Association pour la restauration et la gestion  
des poissons migrateurs du bassin de la Loire

SAINT POURÇAIN SUR SIOULE, le 2 juillet 2018

Objet : Avis de LOGRAMI sur le projet du nouveau Poutès et sur les notes techniques transmises.

FIGURE 25 : VUE SCHEMATIQUE EN COUPE LONGITUDINALE DU FUTUR DISPOSITIF DE MONTAISON

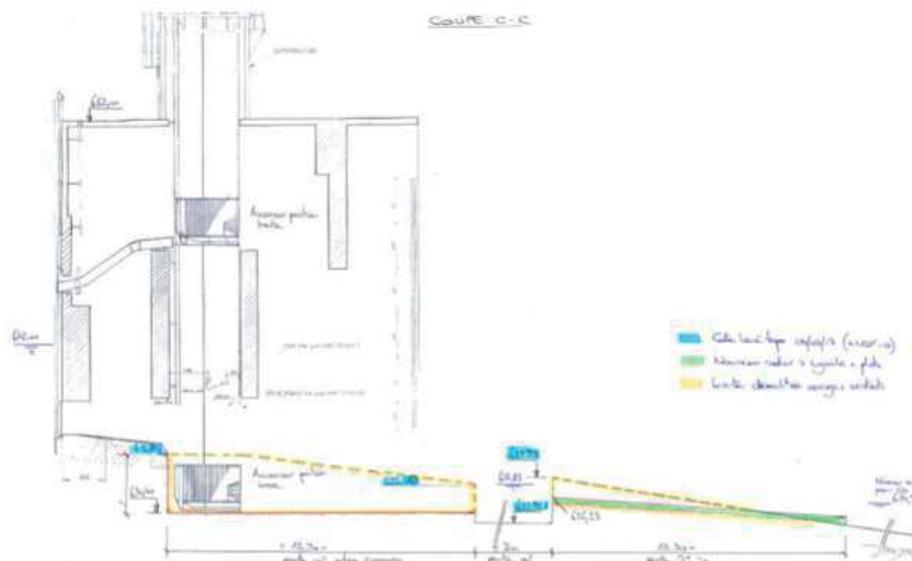
Dans le « Doc T » la figure 25 laisse apparaître un déversement des poissons avant la cote la plus haute (654 NGF), mais aucune cote n'est donnée pour ce nouveau point de bascule. Cette figure est très peu lisible alors que ce nouveau point de déversement est capital pour les poissons et pour donner un avis technique.

Sur figure 25, la cote de la ligne d'eau dans le bassin où se situe l'ascenseur semble actuellement être à 636,88 NGF et la future cote à 634,40 NGF (creusement de 2,48 m sous la cuve, cote fond du radier (figure 25) : 634,40 NGF).

La nouvelle cote de déversement de l'ascenseur est fixée à 643,75 m NGF. Le toboggan hélicoïdal visible sur certaine représentation devrait être déposé et non remplacé. Les experts du comité piscicole qui appui EDF sur la conception des ouvrages piscicole a été interrogé sur la nécessité de prévoir un dispositif type glissière ou non.
